お知らせ

E11 高松自動車道およびE32 高知自動車道の 耐震補強工事における設計の一部誤りについて

(1)橋座部の耐力照査の誤り

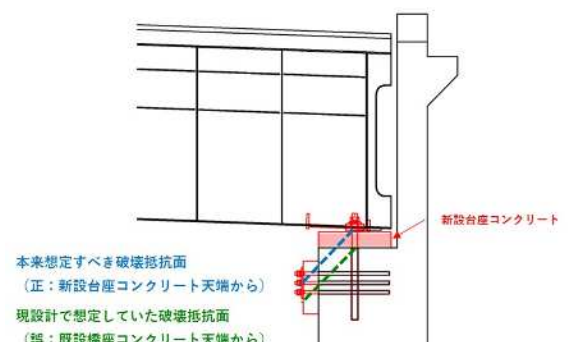
- (1)橋座部の耐力照査において、本来、水平力分担構造1箇所(緩衝ピン4本)に作用する水平力を用いるべきところ、緩衝ピン1本あたりに作用する水平力を用いて照査を行っていました。
- (2)橋座部の耐力照査において、本来、水平力分担構造の新設台座コンクリート天端からコンクリートの抵抗面積を考慮すべきところ、既設橋座コンクリート天端を起点として抵抗面積を算定していました。
- (3)水平力分担構造の台座コンクリートに係る設計照査において、橋軸直角方向の作用および曲げモーメントに対する照査を実施していませんでした。

設計の誤りについては、すみやかに成果物の修補(正しい設計条件での再設計)を行い、必要な対策を行ってまいります。

(2)台座コンクリートに関する照査の誤り

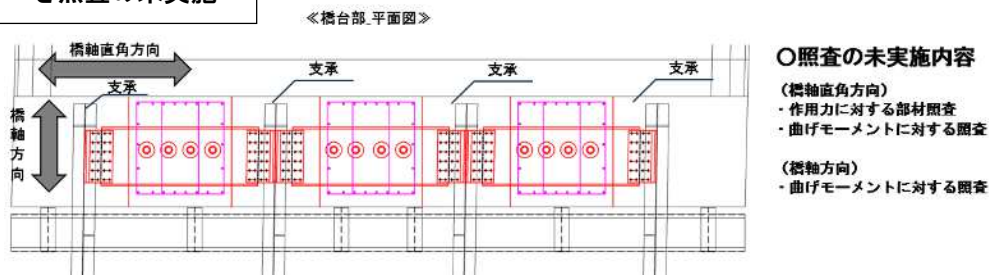
(3)実施すべき照査の未実施

4. 今後の対応

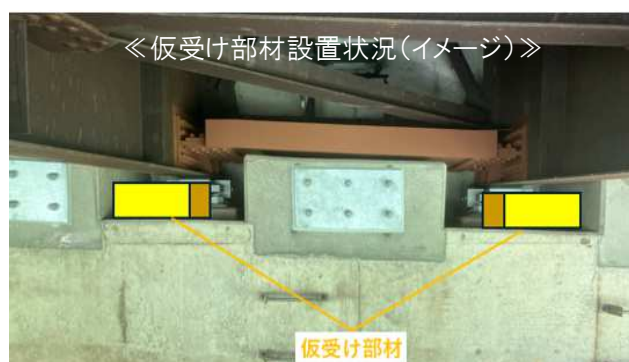
対象橋梁に対する対策は以下のとおり。

対応1:地震時に大きな段差が生じないよう、仮受部材などを準備でき次第、速やかに設置

対応2:本来あるべき耐震性能に対し、必要な追加対策工事を実施
